敦賀発電所2号炉敷地の地形、地質・地質構造について (コメント回答)

K断層の連続性評価について

K断層の連続性評価について

D-1トレンチの地質断面図 (I-I') 最新のトレンチ形状 (No.143) 、ボーリング掘削長 (No.145) を修正、正しい地層変位量 (No.144) に変更

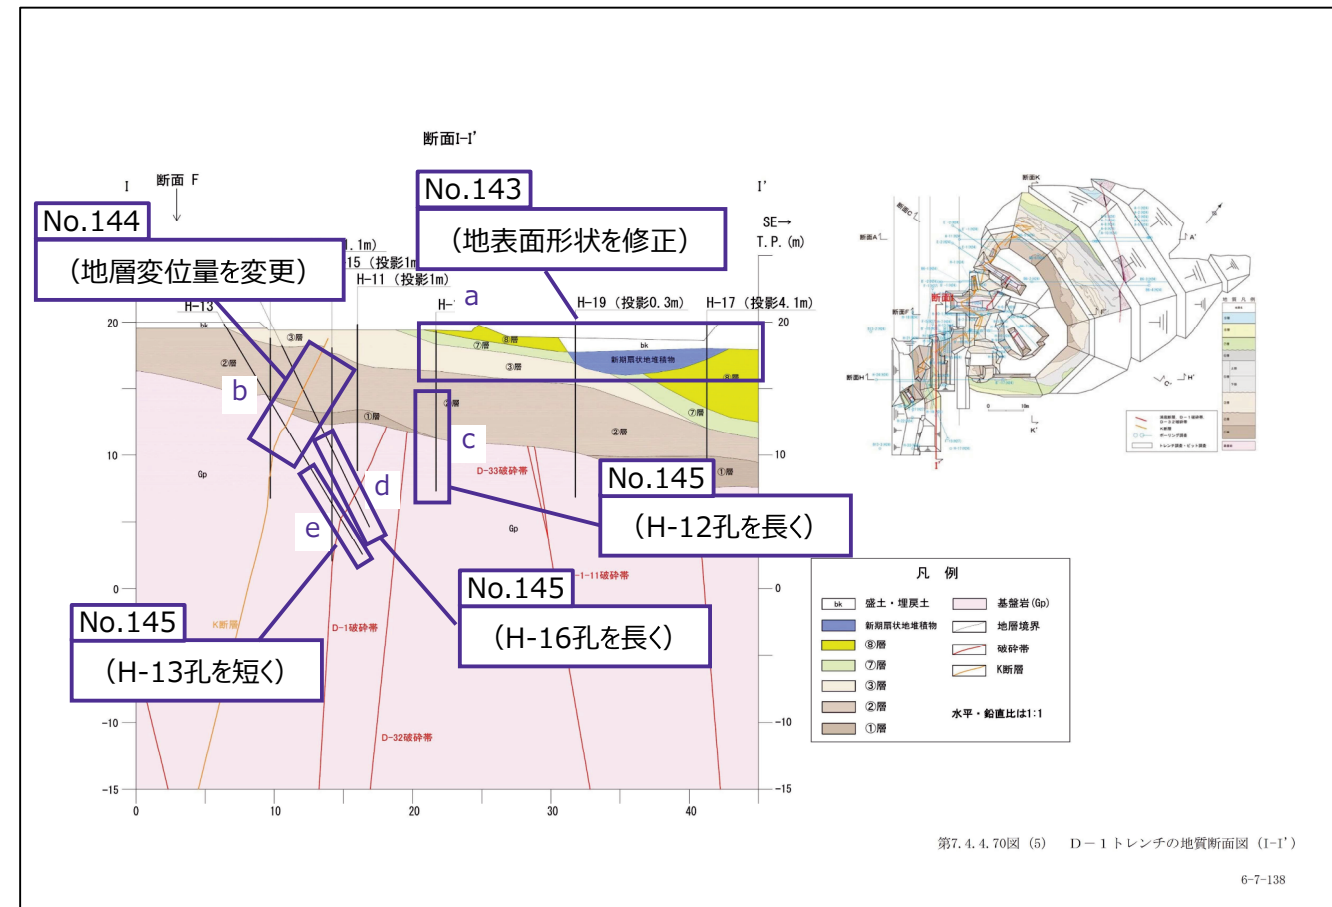
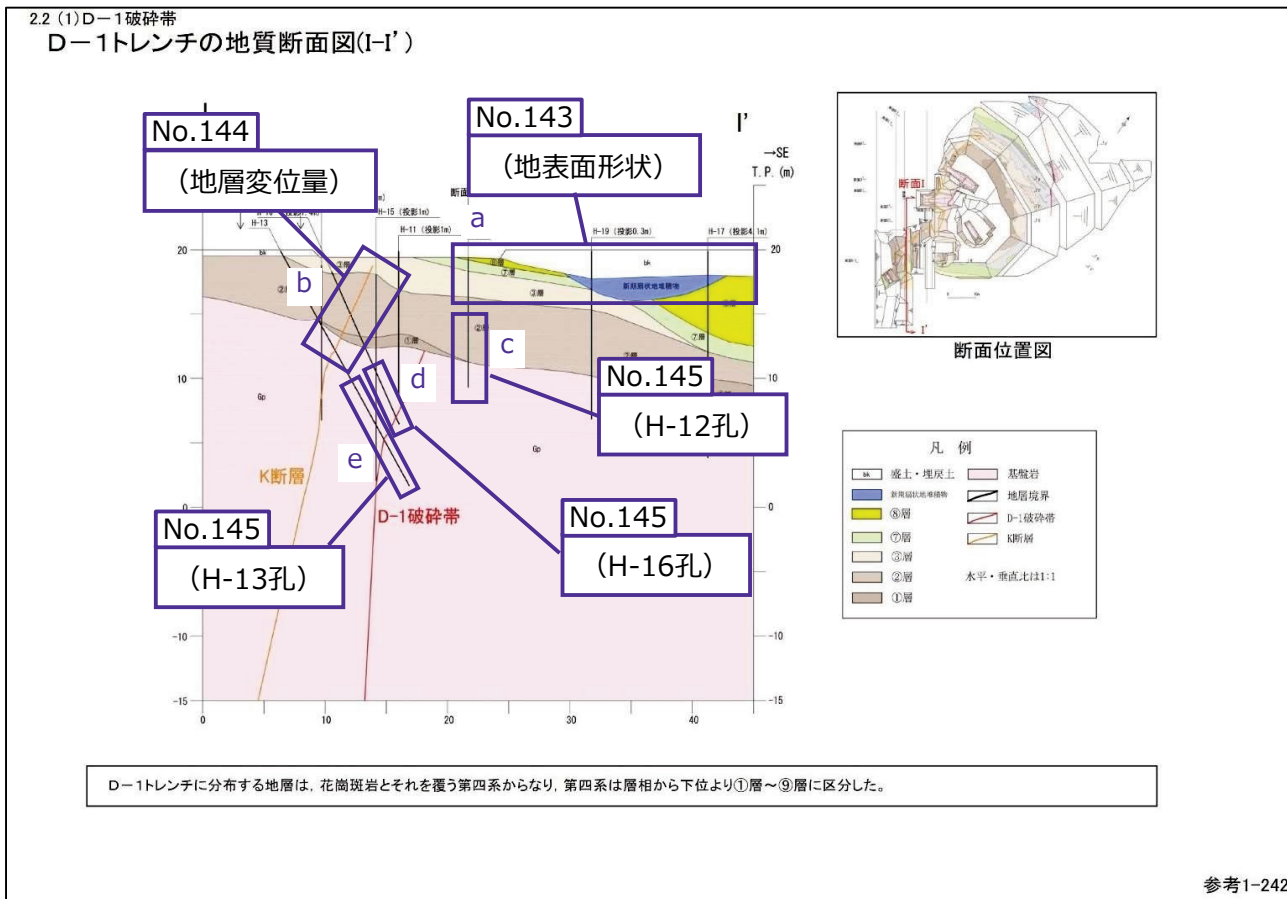
・H-12孔より南側の地表面をピットの法面の形状に修正 (No.143)

・K断層による地層の変位量の変更 (No.144)

【理由】ふげん道路ピットにおける変位量 (約50cm) を考慮し、断面図の表記 (基盤岩、堆積物の①層、②層及び③層のK断層による変位) を変更。

・H-12孔、H-13孔、H-16孔の長さの修正 (No.145)

a H-12孔より南側の地平面をピットの法面の形状に修正 (No.143)

b K断層による地層の変位量を変更 (No.144)

c H-12孔の黒線の長さを長く修正 (No.145)

d H-16孔の黒線の長さを長く修正 (No.145)

e H-13孔の黒線の長さを短く修正 (No.145)
